ID: Codice procedura (ID_VIP/ID_MATTM):10844

Impianto per la produzione di energia elettrica da fonte eolica, costituito da 6 aerogeneratori della potenza complessiva di 37,2 MW, un sistema di accumulo da 25 MW e relative opere connesse in località "Rempillo" nel comune di Pitigliano (GR).

TESTO DELLE OSSERVAZIONI

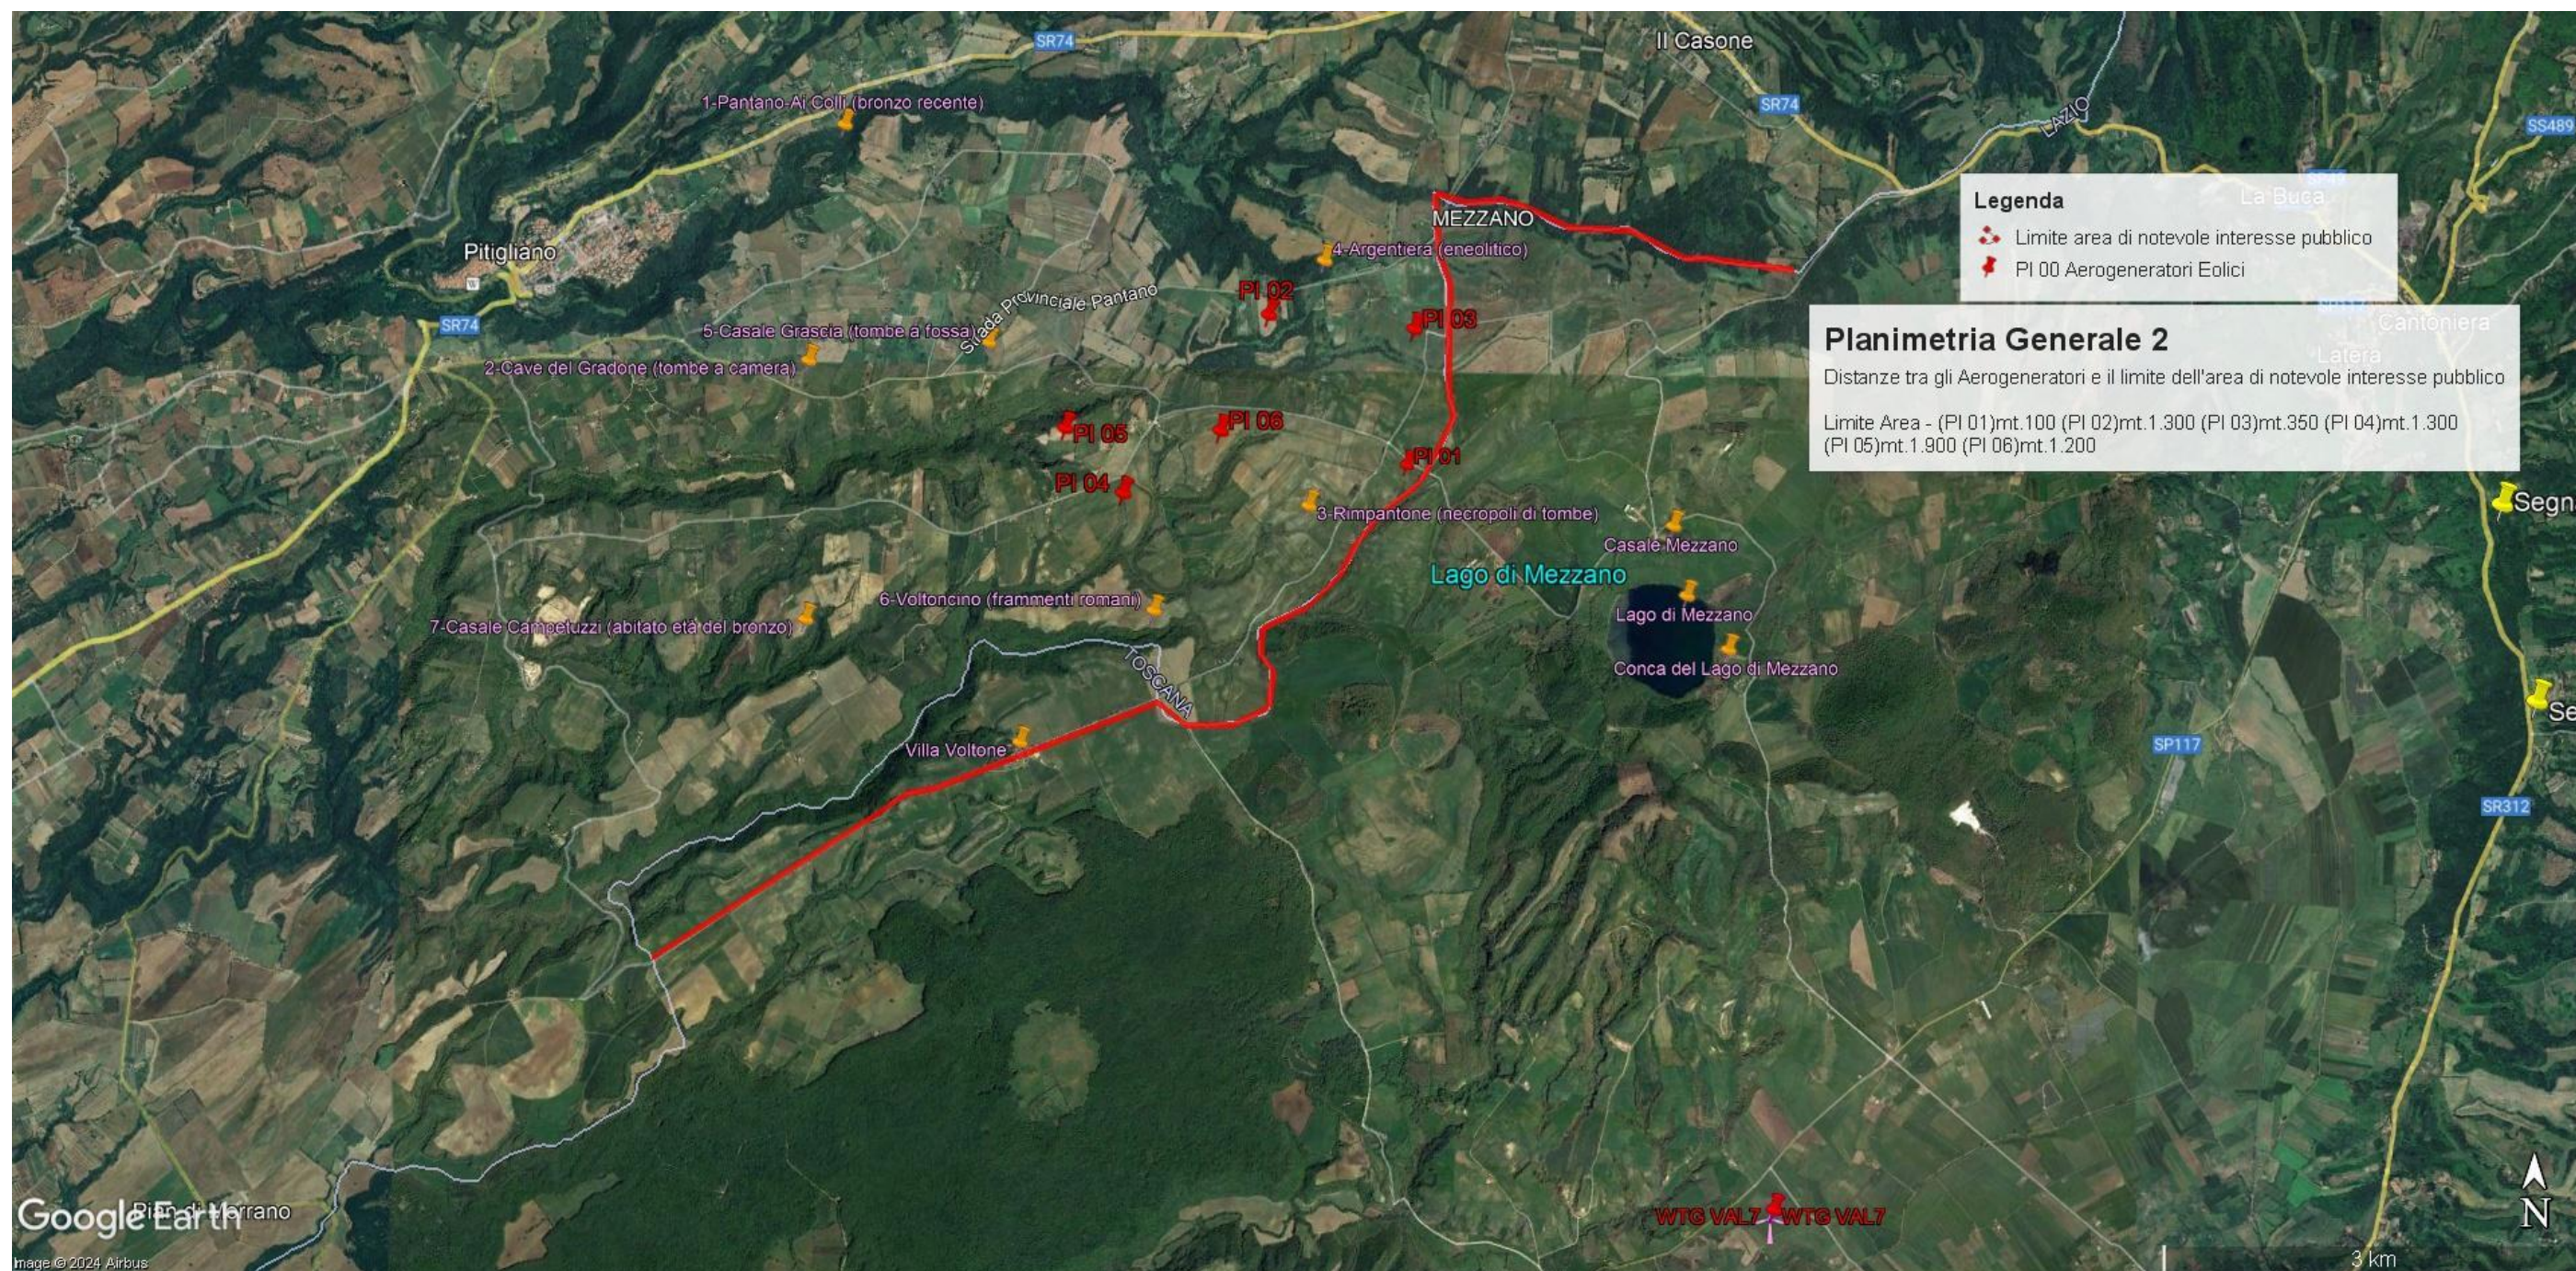
Immagine n. 1. Linea rossa indicante il confine Regioni Lazio-Toscana che coincide con parte del Perimetro del **vincolo di notevole interesse pubblico** ex art. 136 Codice Beni Culturali “ **Conca del Lago di Mezzano e territorio circostante**” ed i sei aerogeneratori localizzati con segnaposto rossi da P01 a P06 e ricadenti all’interno delle fasce di rispetto di 3 km dal bene vincolato e quindi in **area non idonea** al loro insediamento (ex art 20 co. 8 lettera c quater del D.Lgs n. 199/2021 e ss.mm.ii).

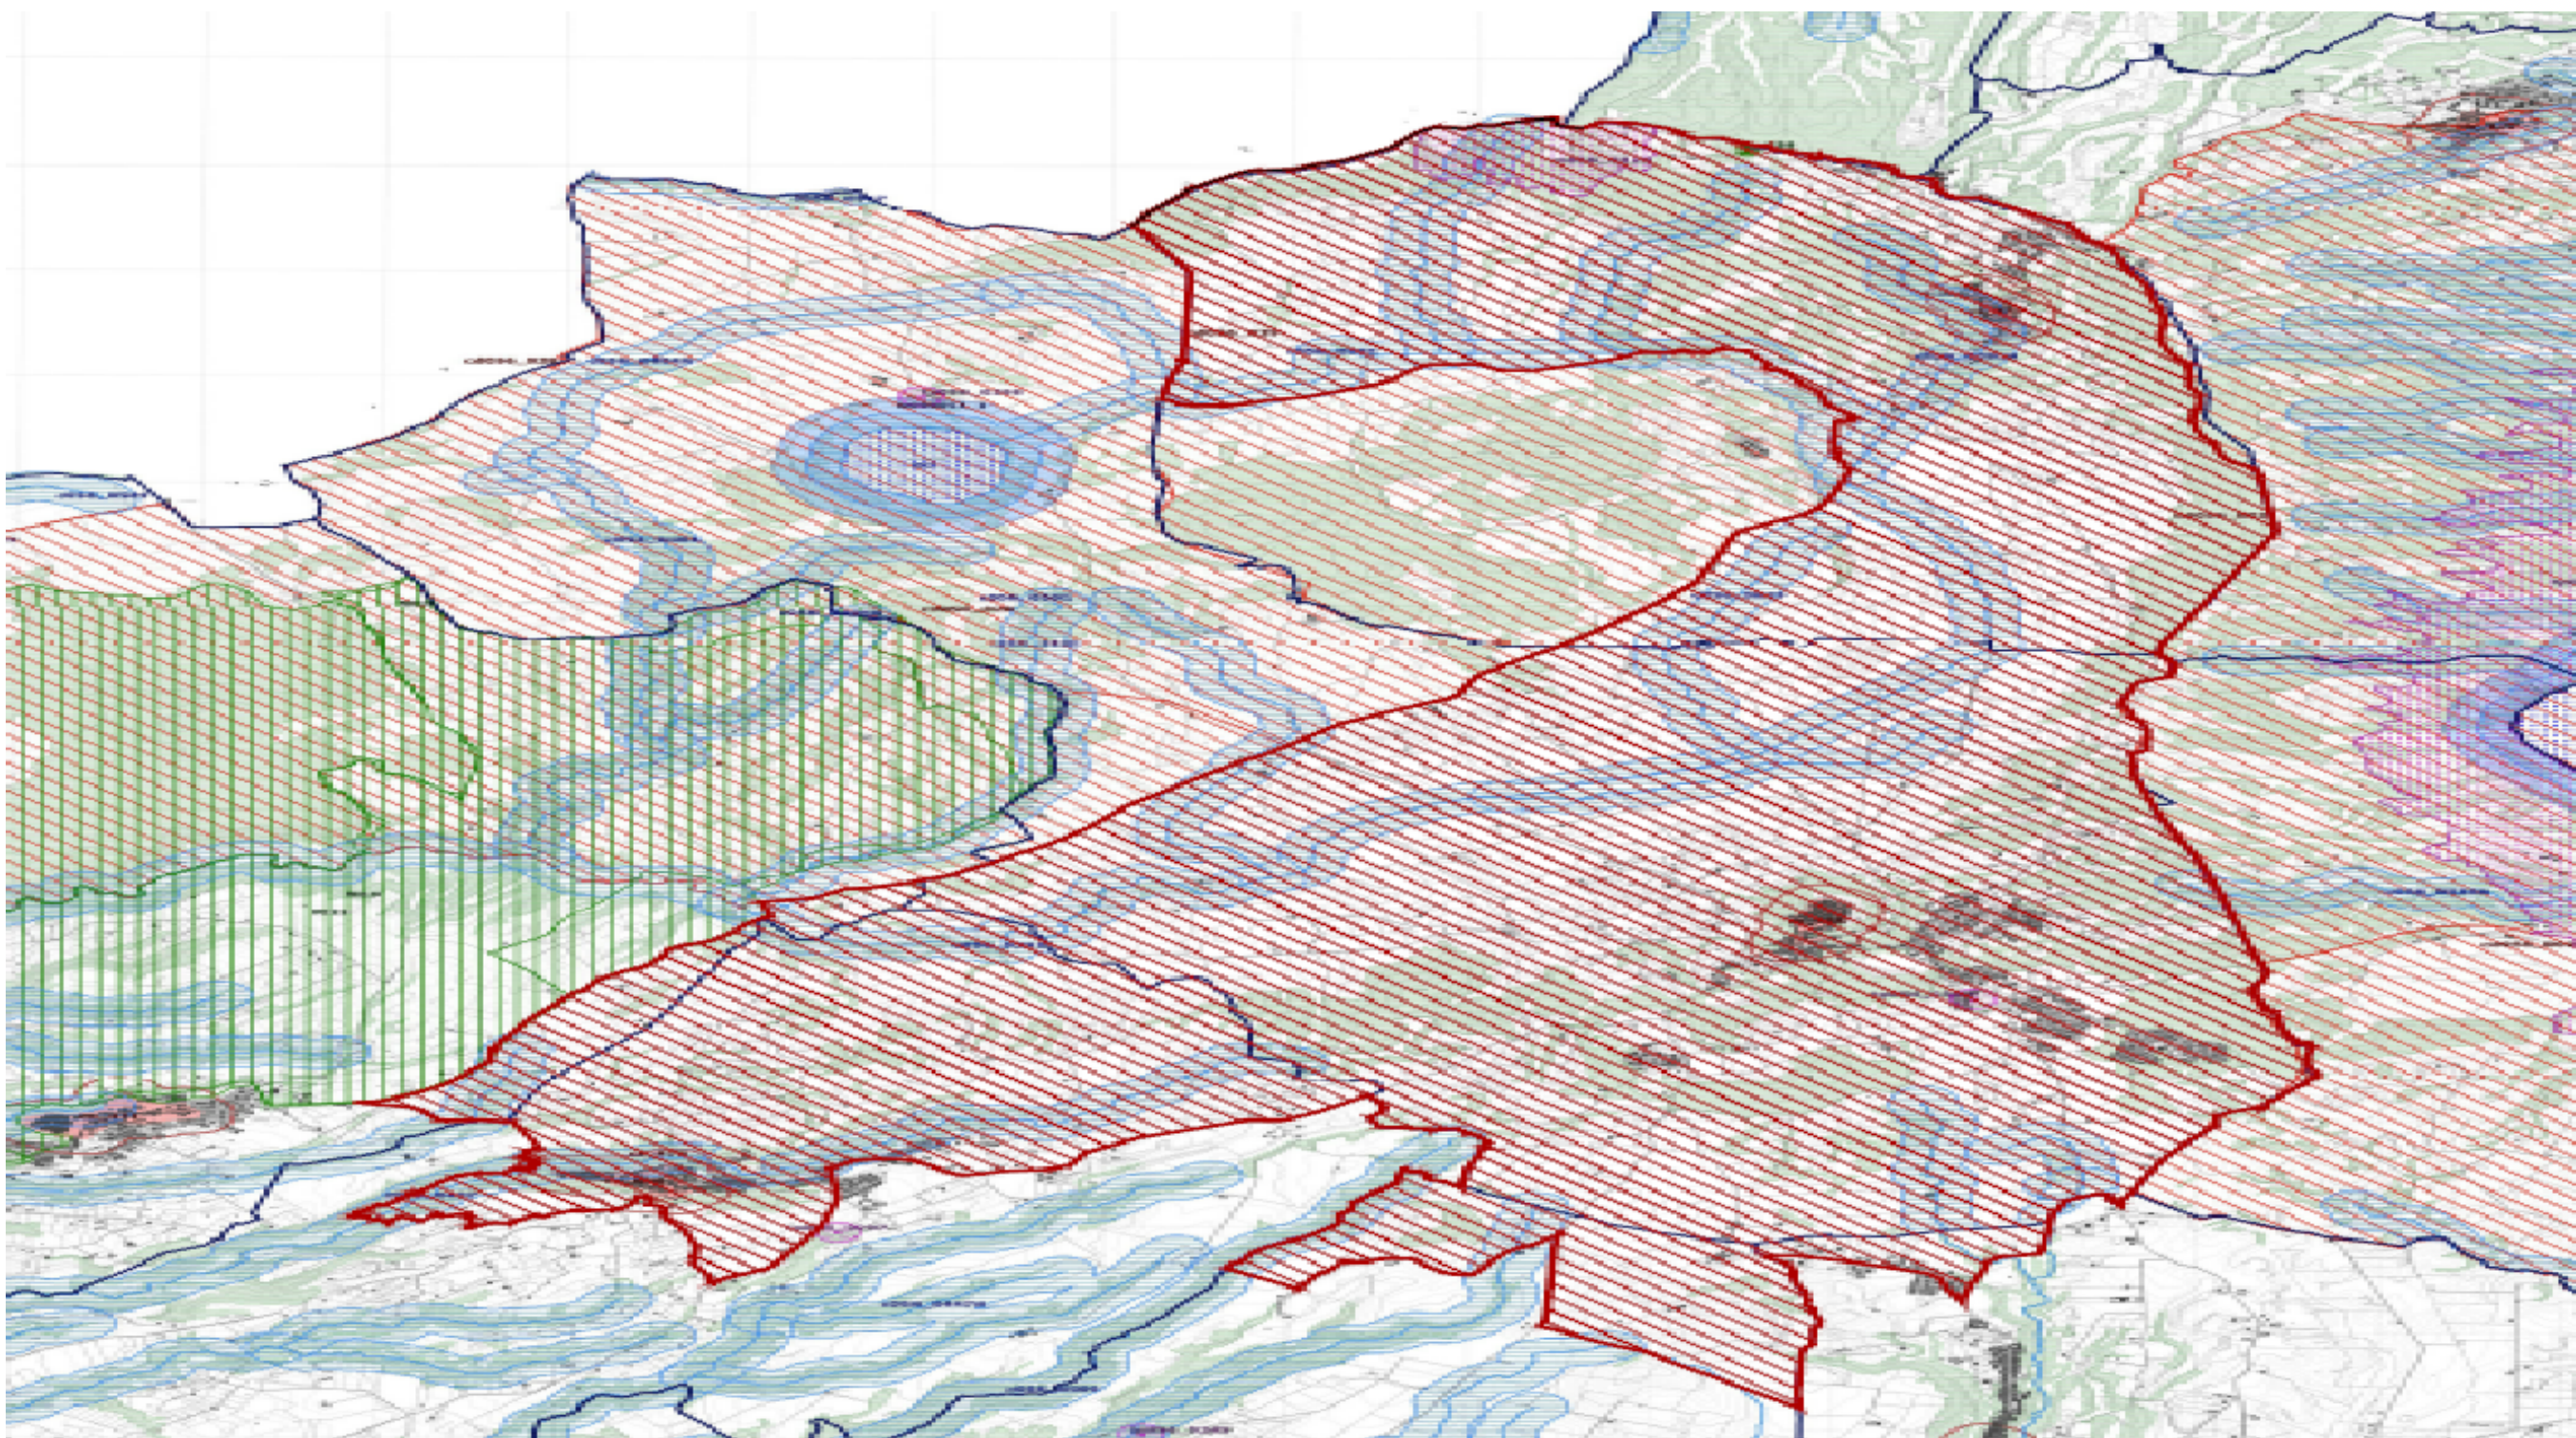
l'immagine n. 2 dell' ALLEGATO) all'area di notevole interesse pubblico " Conca del lago di Bolsena" (D.M. 24.10.1960). Praticamente una vasta zona che per interesse paesaggistico e naturalistico oltre che storico, archeologico e identitario rappresenta un unicum nel panorama nazionale.

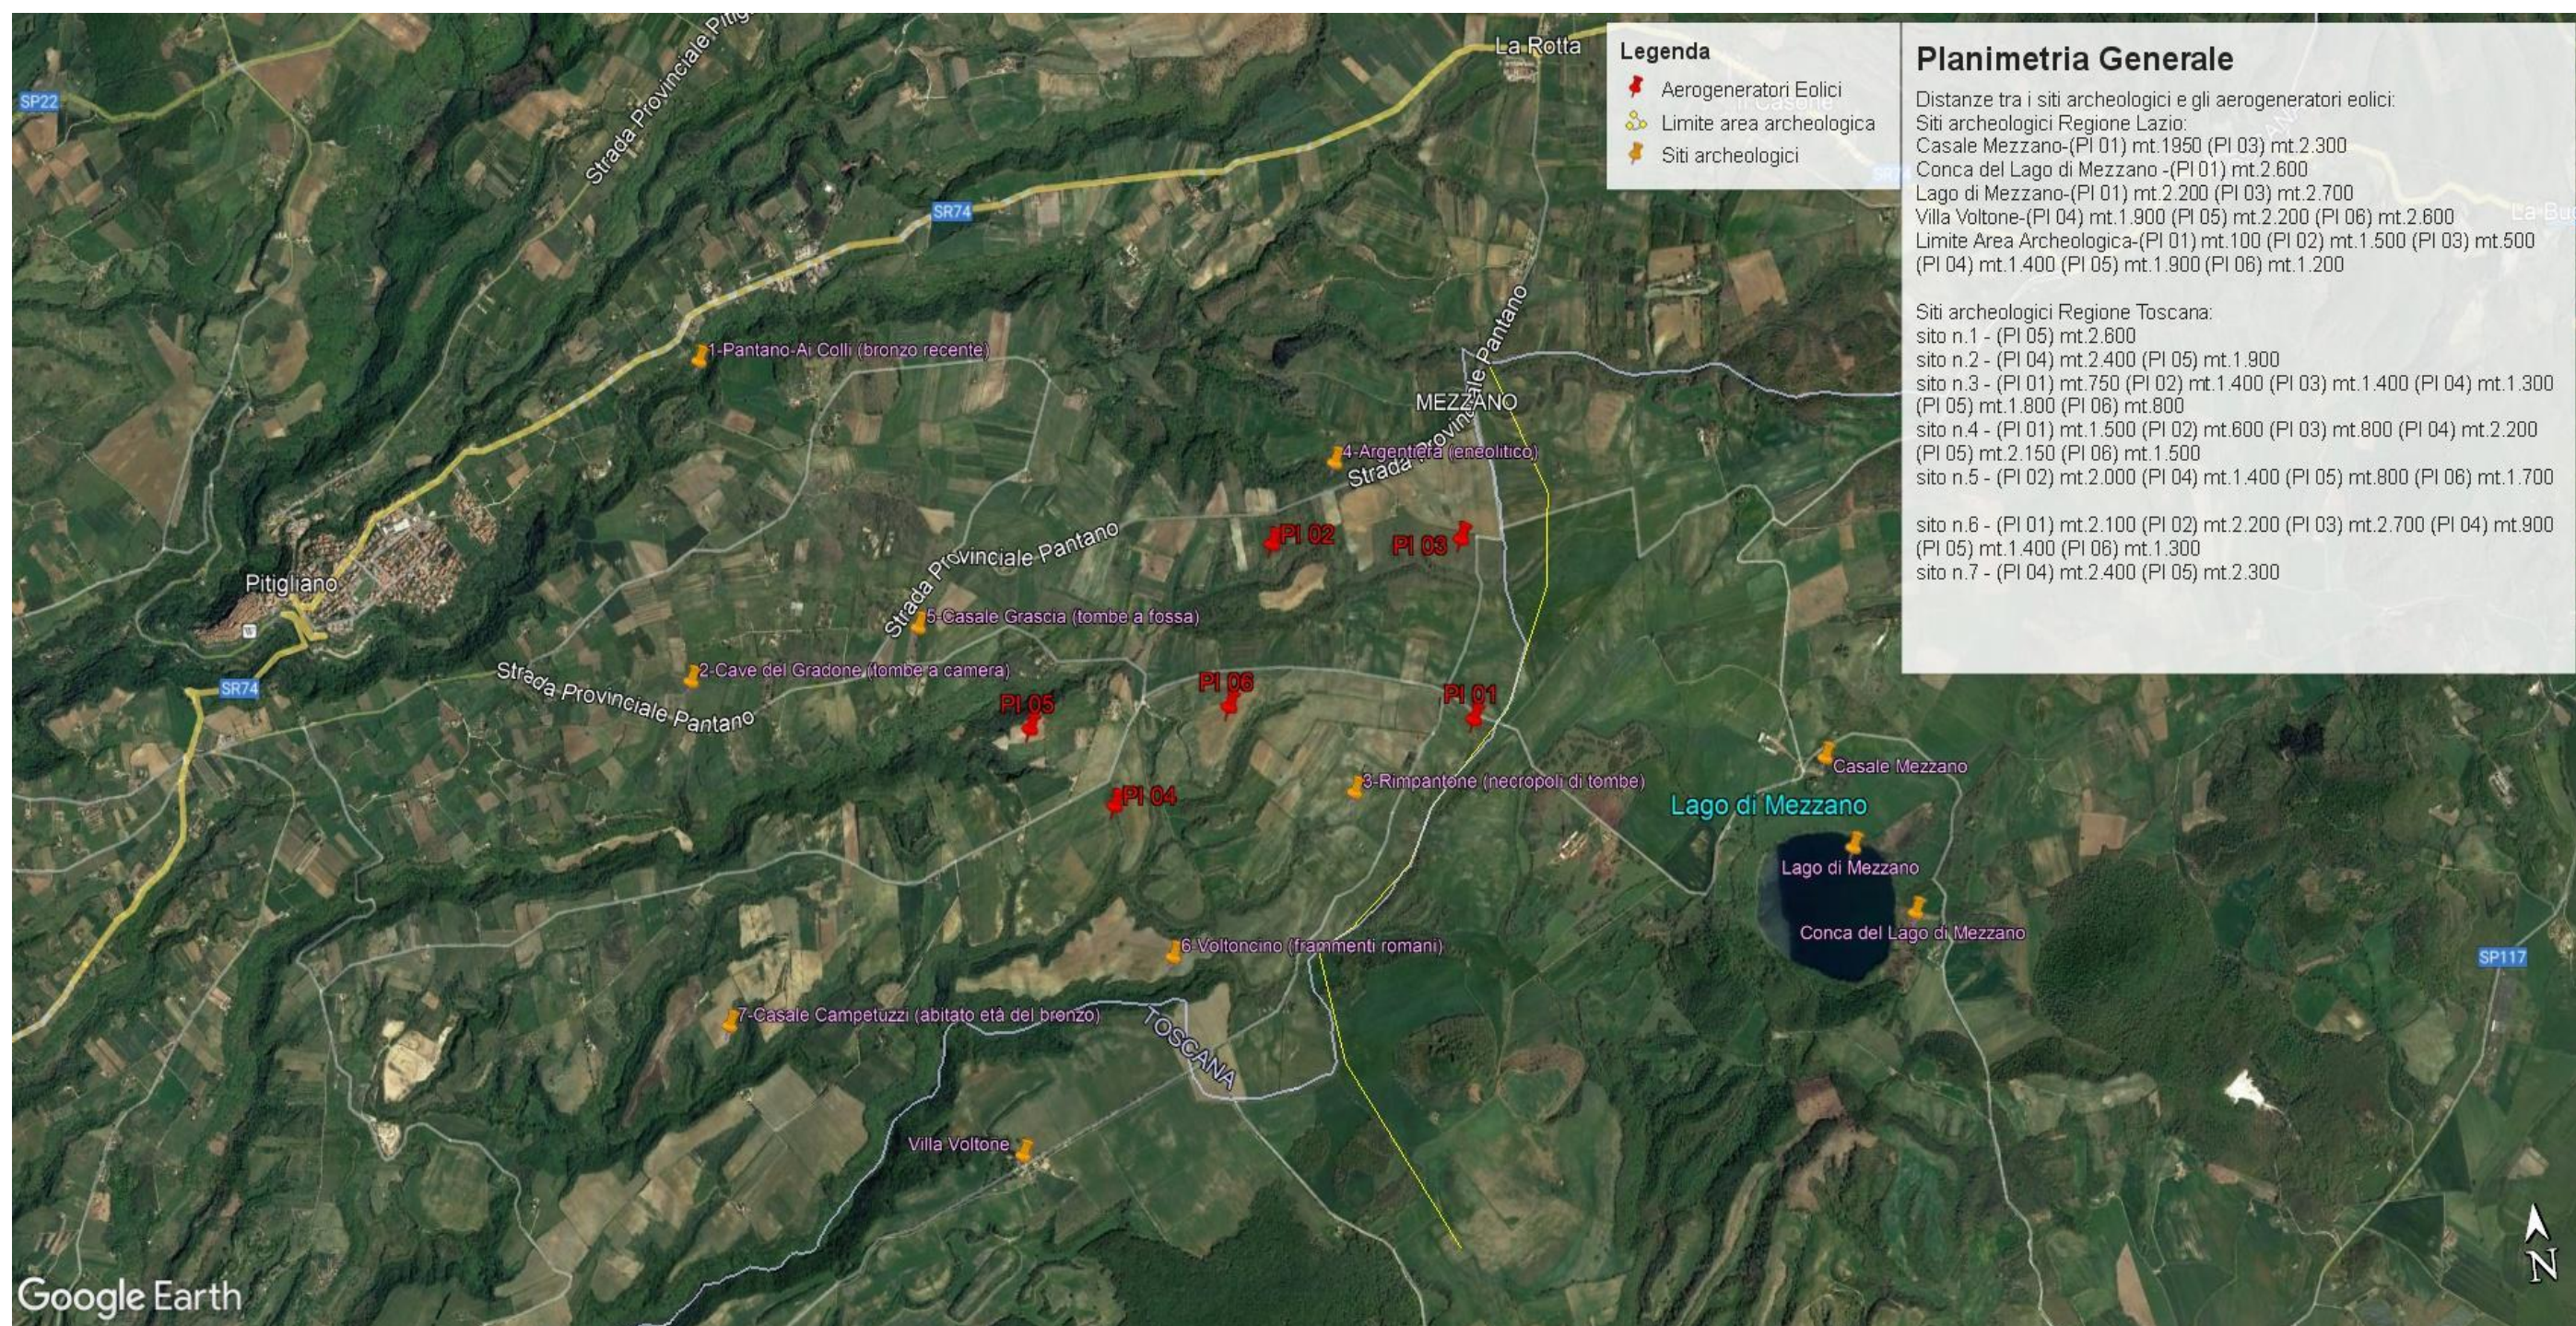
Inoltre, la zona in cui insisterebbe l'impianto eolico industriale Rempillo è compresa nelle fasce di rispetto di 3 km di diversi beni archeologici tutelati dalla parte II del Codice dei Beni Culturali (vedi

Allegato, immagine n. 3). Inoltre le pale P04 e P05 ricadono all'interno di un'area archeologica che la Proponente vorrebbe cancellare per il semplice fatto che non è riportata nel documento regionale ma nel documento provinciale come meglio dettagliato nell'Osservazione n. 5. Alla luce di quanto documentato appare chiaro quindi che la collocazione dell'impianto non ha tenuto conto alcuno dei vincoli dell'area nella quale è stato progettato e l'inserimento dell'impianto eolico nel paesaggio e sul territorio non è corretto (Allegato IV delle Linee guida nazionali di cui al D.M dello Sviluppo economico del 10.09.2010).

Immagine n. 3. Impatti dei sei aerogeneratori (in rosso) ricadenti nelle fasce di rispetto dei 3 km dai Beni Culturali (in giallo) e quindi in **area non idonea** al loro insediamento (ex art 20 co. 8 lettera c quater del D.Lgs n. 199/2021 e ss.mm.ii). **Inoltre si segnala che le pale P04 e P05 ricadono all'interno di un'area archeologica e quindi in altra area non idonea.**
